Antwoordnota

Ontwerpwijzigingsplan en ontwerp-omgevingsvergunning Windturbines Damen Shipyards

Behoort bij besluit van burgemeester en wethouders
van de gemeente Vlissingen
met nummer 1144611 d.d. 24 oktober 2019

Figuur 1

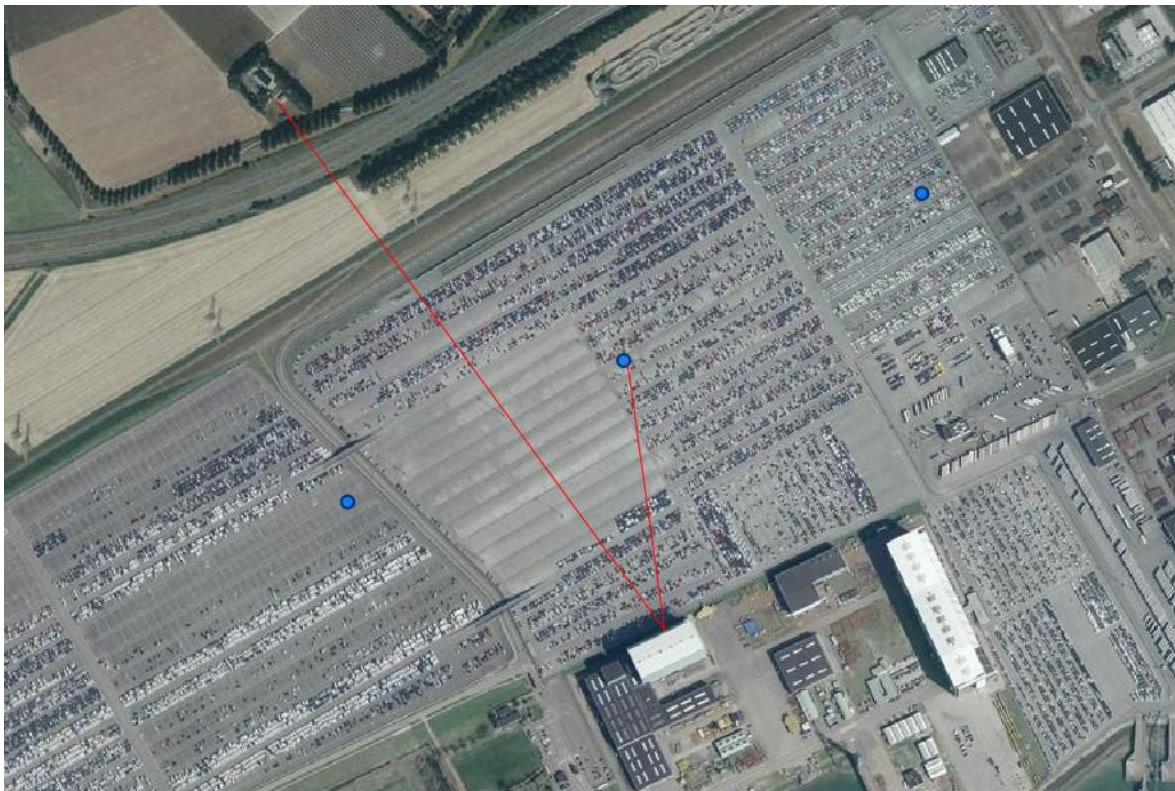
3. Vraagstelling: Heeft de weerkaatsing van het geluid op de grote loodsen van Damen effect op de geluidbelasting van de woningen?

Een dergelijke weerkaatsing is met de gebruikelijke rekenmodellen kwantitatief vast te stellen. In het algemeen is reflectie tegen een gebouw door windturbinegeluid alleen relevant als woningen zich binnen circa 50 meter bevinden van grote of hoge gebouwen. Dit is hier niet het geval. Figuur 1 geeft de meest relevante reflectie weer.

Dit betreft een reflectie waarbij het gereflecteerde geluid een afstand van 1.200 meter aflegt terwijl het directe geluid een afstand van circa 500 meter aflegt. De bijdrage van het gereflecteerde geluid is dan circa 11 dB lager dan het directe geluid. Dit kan leiden tot een toename van 0,3 dB. In werkelijkheid is de toename lager doordat:

- Het gebouw niet de hele windturbine zal reflecteren, gezien de grootte van de windturbine ten opzichte van het gebouw.
- De reflectie voor een willekeurige woning maar voor één of hooguit twee turbines tegelijk optreedt. De toename van het geluid van het hele windpark is dus lager dan 0,3 dB.

Op basis hiervan wordt verwacht dat het effect van reflectie in de hoge gebouwen in de orde van 0,1 en hooguit 0,2 dB ligt. Dit is verwaarloosbaar.
